## **RESPUESTAS DEL 22 DE JUNIO AL 2 JULIO DE 2021**

En el marco del “**Séptimo llamado a expresiones de interés**” realizado por la ANV para el padrón 43.739 de Ciudad de la Costa, un posible oferente nos ha realizado la siguiente consulta:

Perfil de calzada

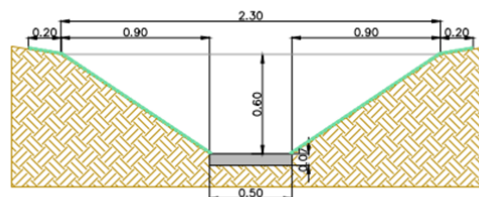
**Las calles interiores previstas en el ARU PINARES se plantean para la interconexión del predio objeto del llamado con su entorno urbano inmediato. ¿Dichas calles se deberán ceder en propiedad a la IC para su incorporación al uso público?**

**En caso de ser así se solicita explicitar las condiciones de equipamiento e infraestructuras de las mismas.**

Que por resolución N° 20/06131 fue aprobado el proyecto de detalle para el Área de Desarrollo Urbano Pinares. En dicho proyecto de detalle se definió una serie de calles que deberán ser construidas y cedidas a la Intendencia de Canelones en trámite correspondiente.

En cuanto al perfil de calles, deberá presentarse proyecto ejecutivo, y tener características similares a las que la Intendencia realiza en la zona. A modo ilustrativo se adjuntan gráficos. Estos deberán ajustarse al proyecto ejecutivo.

En cuanto a otros requisitos, las veredas deberán ajustarse a lo establecido en el Decreto 6/2010 Costaplan:

- Calles internas: la vereda será de césped.
- Calles intermedias y principales: Se deberá consultar en las oficinas técnicas competentes del Gobierno Departamental, el material según corresponda vereda o ciclovia (adoquines u otro material).
